(仮称) 青山高原風力発電所
リプレイス事業に係る
環境影響評価準備書

補足説明資料

令和 5年 4月

株式会社青山高原ウインドファーム

6. 沢筋について 【準備書P451】

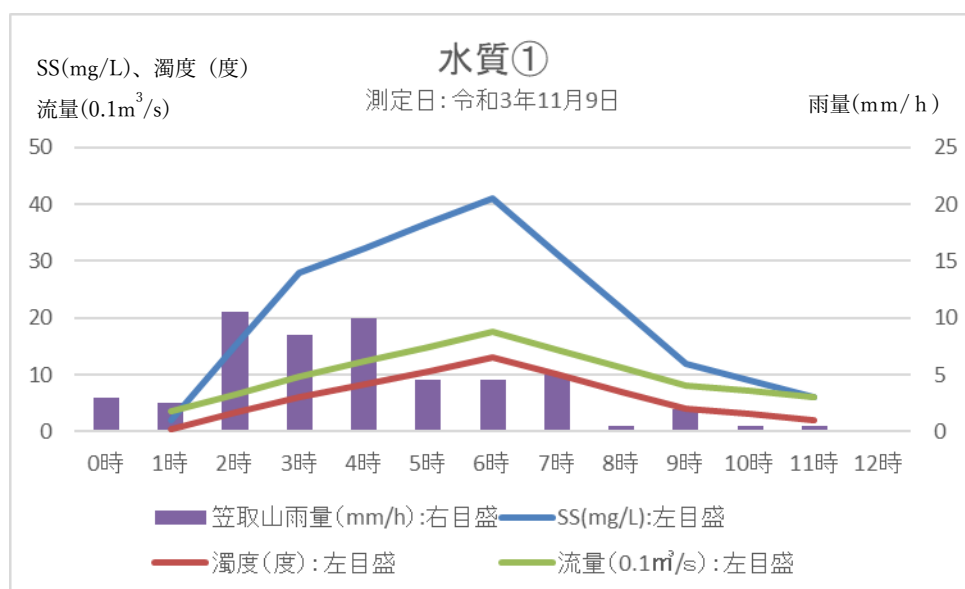
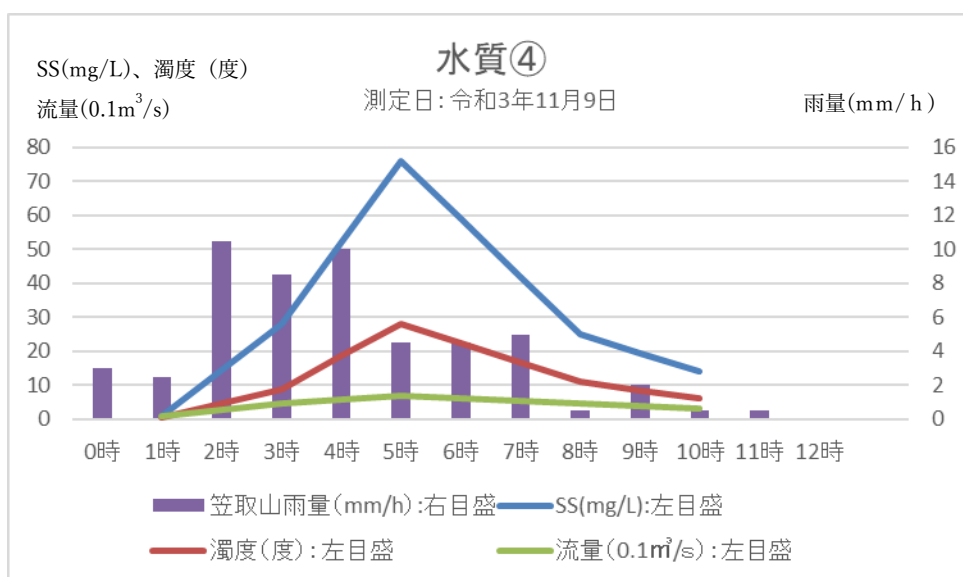
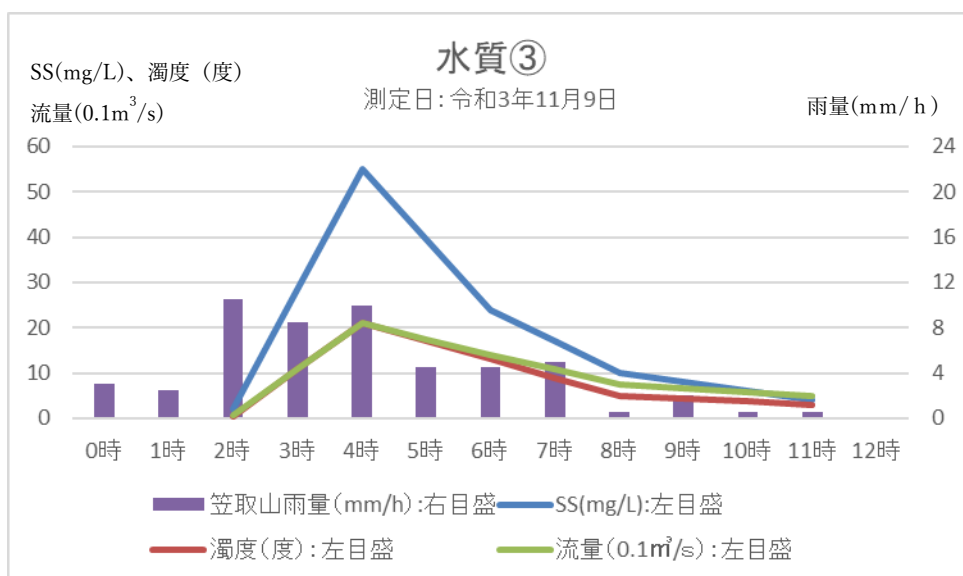
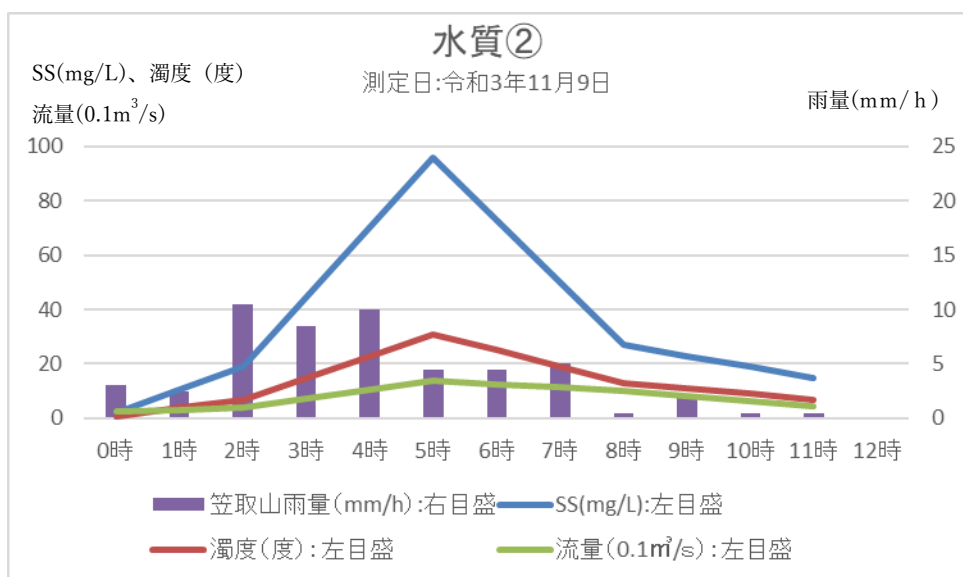
現地調査において、新たな沢筋がなかったか確認したい。

現地調査地点選定に際しては、地形の状況を考慮し、地図に記された河川とともに記されていない河川や沢筋がないかを確認しながら出来るだけ上流まで踏査しており、現地調査では地理院地図に記載の無い常時水流はありませんでした。
